臺北市政府公告

主旨：核定公告本市都市計畫「擬定『臺北市開發基地體感降溫專案』細部計畫案」計畫書，並自 113 年 11 月 13 日零時起生效。

擬定「臺北市開發基地體感降溫專案」細部計畫案

附件二、臺北市都市計畫委員會公民或團體意見綜理表

比較新加坡之騎樓規範：

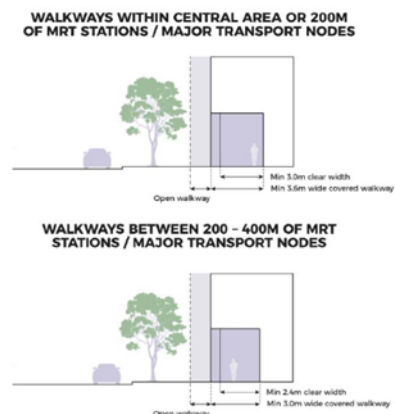
本案計畫內容第（二）項第 2 點第（3）款載明：「連續遮簷設施深度應達 2.3 公尺但不得超過 4 公尺，且與其外緣離地淨高比應達 0.7 以上」。根據此公式計算，遮簷設施高度應會介於 3.2~5.7 公尺之間，超過三點五公尺以上之遮簷高度實際上遮雨遮陽之效果已經大打折扣。暴雨與烈陽並不會根據遮簷設施之深度調整入射角，更不會維持淨高比 0.7 對人類潑灑雨水與陽光曝曬。因此若要達成遮蔭涼適之效果，又達成適當之通行空間，應設計之規定為遮簷設施之「深度下限」以及「高度上限」，並非維持固定之淨高比。根據公開展覽說明會之簡報，本案乃參採新加坡花園城市的規劃理念，請確實考察該理念提供之遮簷空間。

後請回覆新加坡普遍簷高範圍值為何？	
		取消淨高比之規範設計，改以簷高上限、深度下限之方式規範計畫內容。若否，請敘明理由。	
	應於計畫內容敘明連續遮簷設施構造要求	請於計畫內容規範中載明「不得設置騎樓柱」等語。	
	無遮簷人行道與連續遮簷設施應擇一設計	請宣示政策為增加遮簷空間為未來辦理方向。	
市府回應說明	一、有關本計畫適用範圍部分，回應如下： (一)本市都市計畫通盤檢討時，已考量地區都市紋理及發展特性等指定退縮留設開放空間，並配合沿街商業行為指定留設騎樓。本計畫為增加其他路段或使用分區設置連續性遮簷設施之可能性，爰規劃都市計畫指定留設帶狀式開放空間或無遮簷人行道，亦得依本計畫設置連續遮簷設施。至開發基地倘依本市土地使用分區管制自治條例應留設無遮簷人行道者，仍應依規定檢討辦理 (二)考量本都市計畫為全市通案性規定，非屬陳情內容所指之特定區域，故考量本市都市計畫法系之適用層級，酌修文字如下，「連續遮簷設施得設置於都市計畫指定留設之帶狀式開放空間、無遮簷人行道，或自建築線進深6公尺範圍內。但非屬依『臺北市土地使用分區管制自治條例』及都市計畫指定留設騎樓，或依『臺北市土地使用分區管制自治條例』留設無遮簷人行道者。」，以茲明確。 二、有關法規競合問題部分，回應如下： (一)依本市土地使用分區管制自治條例綜合設計放寬與容積獎勵現行規範，建築基地依規定留設騎樓

者，其淨寬度4公尺以上且淨高度6公尺以上之騎樓與公共開放空間臨接部分，得計入有效面積。另附設透明且可通風之頂蓋或遮簷之公共開放空間亦得申請容積獎勵。惟有關有頂蓋開放空間有效面積係數折減，後續建議本市土地使用分區管制自治條例之無遮簷人行道及綜合設計專章，配合本計畫體感降溫理念，重新思考法令邏輯。 (二)有關本市都市更新建築容積獎勵辦法部分，建築規劃設計(一)係為鼓勵額外留設集中式開放空間而訂定，與本計畫欲鼓勵串聯地區之人行通行空間不同，尚無競合疑義。另本府為鼓勵留設多元人行空間及因應極端氣候，前已於112年9月18日修正建築規劃設計(三)中，刪除人行空間不得設置屋簷、雨遮規定；並為提高留設騎樓誘因，業明定設置騎樓部分得依實際面積給予1.8倍獎勵，且得設置淨寬為2-6公尺，亦無僅得設置3.64公尺寬之規範，故得由實施者自行衡酌留設，與本計畫目標並無不符。 三、有關連續遮簷設施淨高比部分，檢討說明如下： (一)本計畫於擬定階段已參考新加坡案例。新加坡騎樓規範深度應達3公尺(距捷運站近者應達3.6公尺)，設置垂下式的擋板、格柵、百葉者，至地面淨高應達3.6公尺，若無設置外加物者騎樓寬度應增加，以確保45度比例(如下圖)。
--	--

(二)本計畫參考戶外遮蔽設施方位與尺寸對熱舒適影響相關研究，為確保實際遮蔭效果及保留設計彈性，維持寬高比應達0.7以上之規範。

圖6 立體綠化設施設置示意圖

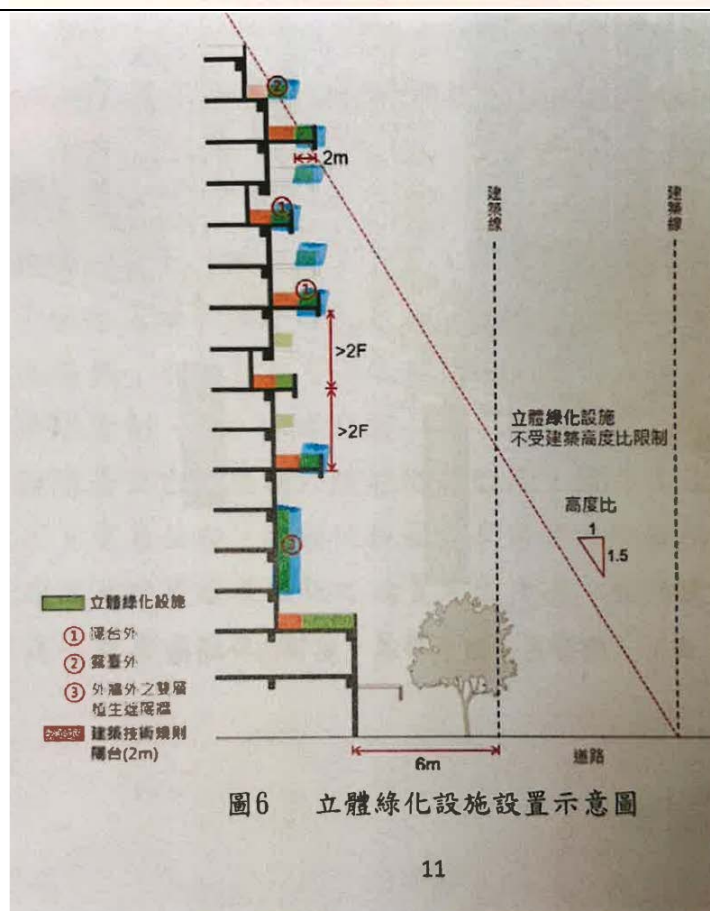
<table><tr><th colspan="2">擬定「臺北市開發基地體感降溫專案」細部計畫案 修正建議</th><th>2024.08.13</th></tr><tr><td>(一) 水綠降溫：設置立體綠化設施 1. 立體綠化設施係指下列各款設施之一者： (1) 設置於陽臺、露臺、外牆外、裝飾構造物或空中花園等(如圖 6-1~6-5)之綠化設施，實際設置面積不得大於該層依建築技術規則不計入當層樓地板面積之陽臺面積。 (2) 外牆外之雙層植生遮陽牆。(圖 6-6)</td><td>(一)水綠降溫：設置立體綠化設施 1. 立體綠化設施係指下列各款設施之一者： (1) 設置於陽臺(圖 6-1)、露臺外(圖 6-2)之綠化設施，實際設置面積不得大於該層依建築技術規則不計入當層樓地板面積之陽臺面積。 (2) 外牆外之雙層植生遮陽牆。(圖 6-3)</td><td>(1) 除陽台、露台外增加適用外牆外如花台、裝飾構造綠化或空中花園等多樣式之立體綠化；並補充圖例若明。 (2) 圖例編號修正。</td></tr></table>

- (一) 現行「臺北市新建建築物綠化實施規則」已訂有基地地面層及建築物屋頂綠化規定，本次係透過都市計畫規定提供陽臺及露臺外立體綠化設施之設置誘因。至花臺、窗臺及裝飾性構造物部分，相關立體綠化設施設置細節將納入修訂「臺北市新建建築物綠化實施規則」檢討。
- (二) 本案都市計畫規範陽臺及露臺外2公尺範圍可設置立體綠化設施，惟仍應依建築技術規則規定檢討建築物量體，確保日照權。另高層建築落物曲線係為減輕鄰棟視覺壓力，同時增加行人安全性，故仍應依規定檢討，以確保安全。
- (三) 考量都市面臨暴雨、極端強降雨日益頻繁，低衝擊開發設計(LID)工法多元且技術日新月異，不應僅限於內政部國土管理署《水環境低衝擊開發設施操作手冊》內容，故參採建築師公會建議調整文字為「得參考」，以保留更多設計手法可能性。

圖7 連續遮簷設施配置示意圖

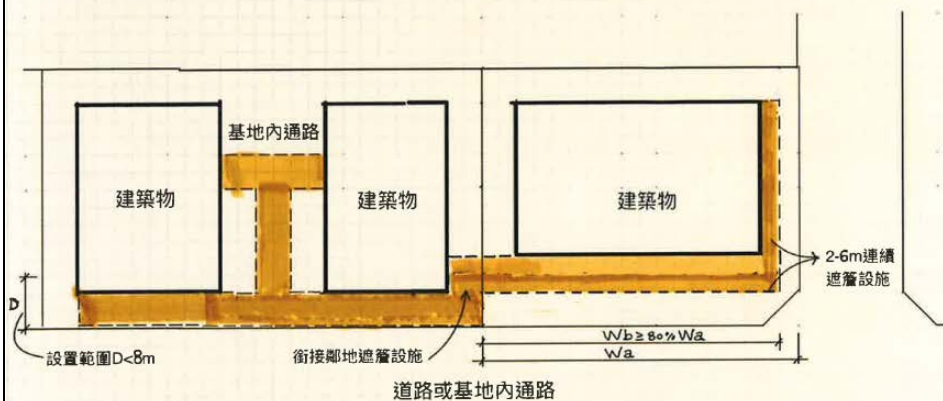
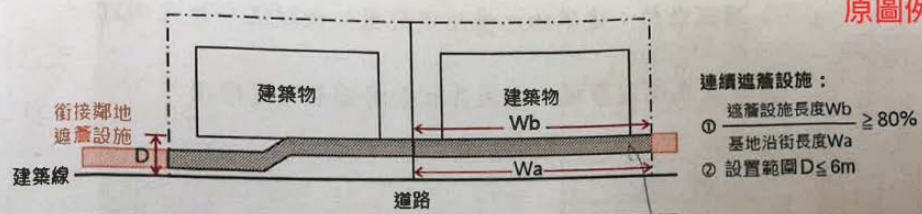
<table><tr><th colspan="2">擬定「臺北市開發基地體感降溫專案」細部計畫案 修正建議</th><th>2024.08.13</th></tr><tr><td>(二) 遮蔭涼適：設置連續遮簷設施(圖 7、8) 1. 連續遮簷設施係指設置於依都市計畫留設之開放空間、自道路或基地內通路進深 8 公尺範圍內之開發基地空地，但非屬依都市計畫、「臺北市土地使用分區管制自治條例」或其他相關法令規定所留設騎樓者。</td><td>(二)遮蔭涼適：設置連續遮簷設施(圖 7、8) 1. 連續遮簷設施係指設置於都市計畫指定留設之帶狀式開放空間或自建築線進深 6 公尺範圍內，但非屬依都市計畫、「臺北市土地使用分區管制自治條例」或其他相關法令規定所留設騎樓者。</td><td>1. 建議擴大適用範圍為所有開放空間、都更退縮人行道、基地內通路多幢建築物間之通路等均得適用，以有效增加供公眾通行使用連續式有遮簷設施。 建議若為3.64m或4m無遮簷人行道內側至少得設4m連續式遮簷設施。</td></tr></table>

- (一) 本案都市計畫係以公益性為前提，透過連續遮簷設施提供舒適沿街開放空間及商業活動延續；至基地內規劃連續性遮蔭設施者，應由開發業者自行負擔開發義務，並依建管相關法令檢討。另有關設置深度部分，係參酌都市更新之人行道獎勵規範，遮簷設施設置範圍維持公展內容，惟文字酌修為「連續遮簷設施得設置於都市計畫指定留設之帶狀式開放空間、無遮簷人行道，或自建築線進深6公尺範圍內。但非屬依『臺北市土地使用分區管制自治條例』及都市計畫指定留設騎樓，或依『臺北市土地使用分區管制自治條例』留設無遮簷人行道者。」。
- (二) 連續遮簷設施除本計畫規定外，其餘構造應依建

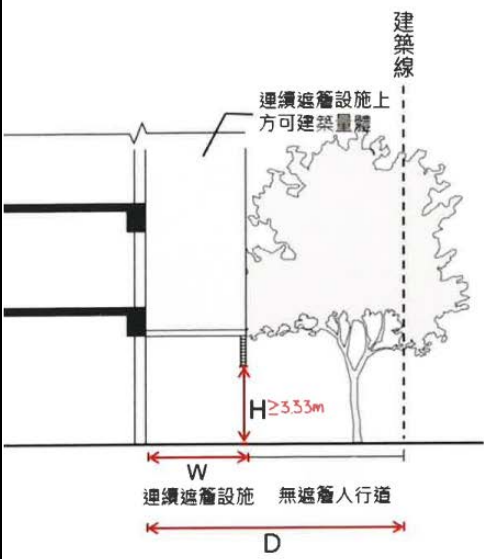
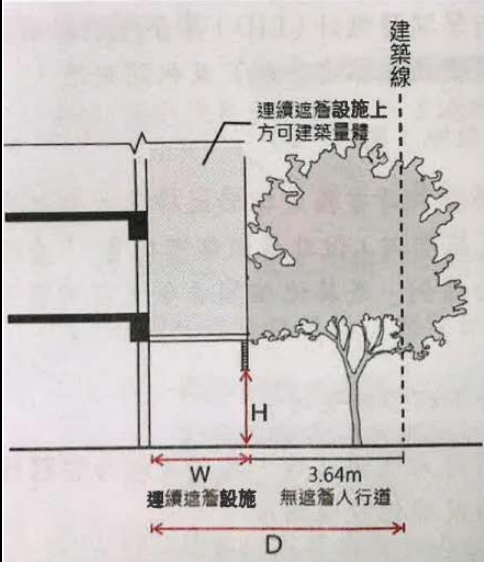
擬定「台北市開發基地體感降溫專案」細部計畫案 修正建議		2024.08.13
修正後條文	原條文	修正說明
2. 連續遮簷設施構造應符合下列各款規定： (1) 連續遮簷設施應維持最大之開放性，其頂蓋應為實體遮簷，並得與太陽能板及綠化設施結合。 (2) 連續遮簷設施長度應達沿街面之 80%，及與鄰地騎樓或遮簷設施順平銜接為原則。 (3) 連續遮簷設施深度應達 2 公尺但不得超過 6 公尺，淨高大於 3.33 公尺且與其外緣離地淨高比應達 0.7 以上。 (4) 除本計畫規定外，其餘構造應符合「臺北市建築管理自治條例」第 7 條之規定。	2. 連續遮簷設施構造應符合下列各款規定： (1) 連續遮簷設施應維持最大之開放性，其頂蓋應為實體遮簷，並得與太陽能板及綠化設施結合。 (2) 連續遮簷設施長度應達沿街面之 80% 為原則，並儘量與鄰地騎樓或遮簷設施順平銜接。 (3) 連續遮簷設施深度應達 2.3 公尺但不得超過 4 公尺，且與其外緣離地淨高比應達 0.7 以上。 (4) 除本計畫規定外，其餘構造應符合「臺北市建築管理自治條例」第 7 條之規定。	(1) 未修正。 (2) 文字修正。 (3) 補充本市騎樓淨高規定之 3.33m 為最小淨高；深度改為 2~6 公尺，已適用不同大小規模之建築物。 (4) 未修正。

(三)連續遮簷設施除本計畫規定外，其餘構造應依建築法相關規定辦理。按「臺北市建築管理自治條例」第7條規定淨高不得小於3.33公尺，又依本計畫連續遮簷設施寬高比規範，經檢討無須再訂定遮簷設施深度下限，爰刪除深度應達2.3公尺規定。

築法相關規定辦理。按「臺北市建築管理自治條例」第7條規定淨高不得小於3.33公尺，又依本計畫連續遮簷設施寬高比規範，經檢討無須再訂定遮簷設施深度下限，爰刪除深度應達2.3公尺規定。 四、有關建築節能及密集綠覆另有相關法源及計畫，無須於本計畫另訂規範。
委員會 決議	同編號 1。
